改善箇所説明図

不具合の内容

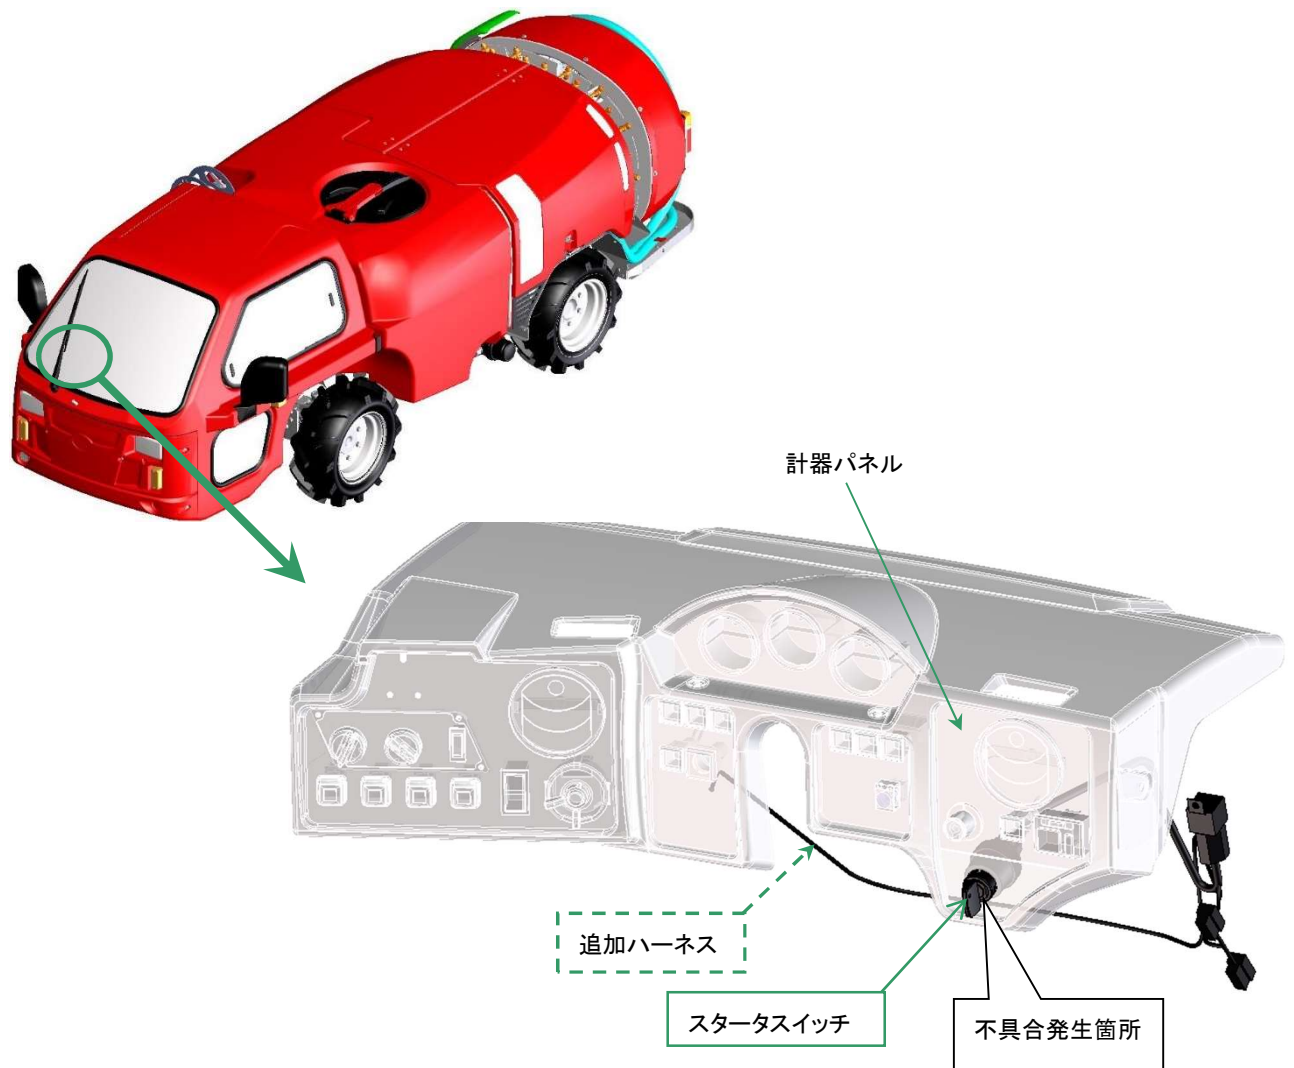
農業用薬剤散布車のスタータスイッチにおいて、電気回路の設計検討が不適切なため、電装品の作動状況により、スタータスイッチに過電流が流れることがある。そのため、スタータスイッチ内部の樹脂が溶け、接点の接触不良が生じ、最悪の場合、エンジンが停止し、再始動できなくなるおそれがある。

全車両、スタータスイッチを新品に交換するとともに、ハーネスを点検し、対策品のハーネスを追加して電気回路を変更する。

右図の場所(室内ウォッシャタンクステー)に黄色マーキングを実施する。
